Anlage 6.1 - 6.6 zu GD 320/19

Vorhabenbezogener Bebauungsplan „Walfischgasse 20“

Abwägung der eingegangenen Stellungnahmen im Rahmen der frühzeitigen Öffentlichkeitsbeteiligung und frühzeitigen Beteiligung der Behörden und sonstigen Träger öffentlicher Belange

AT/Vh-Bez.: Kein aktiver Auftrag		AT/Vh-Nr.: Kein aktiver Auftrag	
TI NL	Südwest		
PTI	Stuttgart		
ONB	Ulm		
Bemerkung:		AsB	6
		VsB	731B
		Name	Miess, Ruben PTI22
		Datum	24.10.2016
		Sicht	Lageplan
		Maßstab	1:500
		Blatt	1

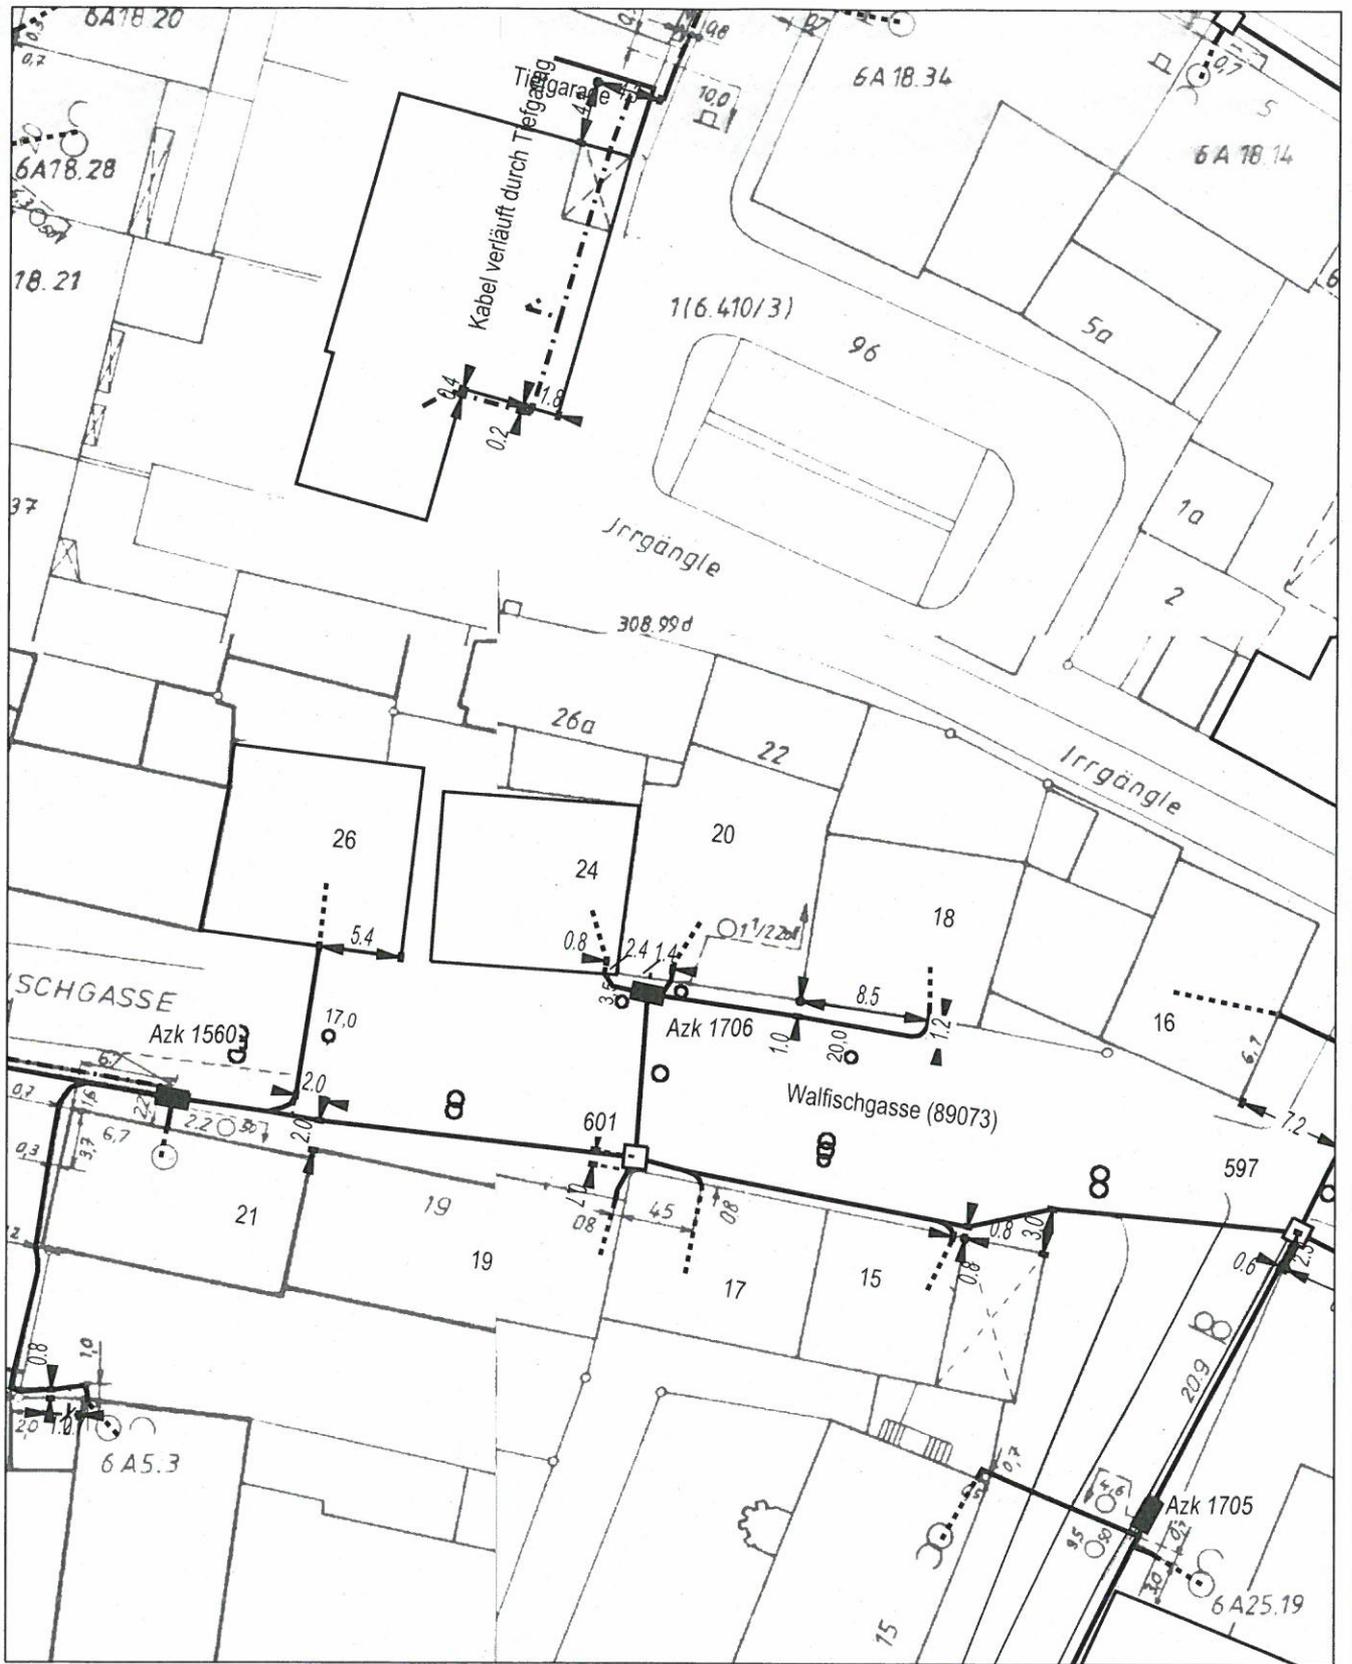
Gegen Ihre Planung haben wir keine Einwände. Direkt vor dem Gebäude im bestehenden Gehsteig befindet sich ein Verteilerschacht zur Anbindung der Gebäude 18-24 (siehe beiliegender Lageplan). Dieser sollte nach Möglichkeit so bestehen bleiben damit der störungsfreie Betrieb weiterhin gewährleistet ist.

<p>kostenfreie Beratung durch die kriminalpolizeiliche Beratungsstelle beim Polizeipräsidium Ulm hingewiesen werden.</p>	
<p><u>Deutsche Telekom Technik GmbH, Schreiben vom 24.10.2016 (Anlage 6.3)</u></p> <p>Gegen die Planung werden keine Einwände erhoben.</p> <p>Direkt vor dem Gebäude im bestehenden Gehsteig befindet sich ein Verteilerschacht zur Anbindung der Gebäude 18-24. Dieser sollte nach Möglichkeit so bestehen bleiben damit der störungsfreie Betrieb weiterhin gewährleistet ist.</p> <p>Die Leitungen der Telekom liegen gewöhnlich auf einer Tiefe von ca. 0,60m und im öffentlichen (Gehsteig-) Bereich. Sollten Umlegungen oder Änderungen notwendig sein, sind die entstehenden Kosten vom Auslöser zu tragen. Zur genauen Ortung der Leitungen empfiehlt die Telekom bauseits Suchschlitze zu tätigen.</p> <p>Es wird darum gebeten über Beginn und Ablauf bei einer eventuellen Baumaßnahme so früh wie möglich, mindestens 16 Kalenderwochen vor Baubeginn, schriftlich informiert zu werden, damit die Maßnahmen mit dem Vorhabenträger und den anderen Versorgungsunternehmen rechtzeitig koordiniert werden können. Diesbezügliche Informationen sind an die örtlich zuständig PTI zu richten.</p> <p>Es wird darum gebeten der bauausführenden Firma mitzuteilen, dass vor Beginn der Maßnahme der aktuelle Leitungsbestand über die zentrale Trassenauskunft Planauskunft.Suedwest@telekom.de zu erheben ist.</p>	<p>Die Stellungnahme wird zur Kenntnis genommen.</p> <p>Die Stellungnahme wird an den Vorhabenträger weitergeleitet und ist bei der weiteren Planung/ Bauausführung zu berücksichtigen.</p> <p>Die Stellungnahme wird an den Vorhabenträger weitergeleitet und ist bei der weiteren Planung/ Bauausführung zu berücksichtigen.</p> <p>Die Stellungnahme wird an den Vorhabenträger weitergeleitet und eine frühzeitige Abstimmung zugesagt.</p> <p>Die Stellungnahme wird an den Vorhabenträger weitergeleitet und ist bei der weiteren Planung/ Bauausführung zu berücksichtigen.</p>
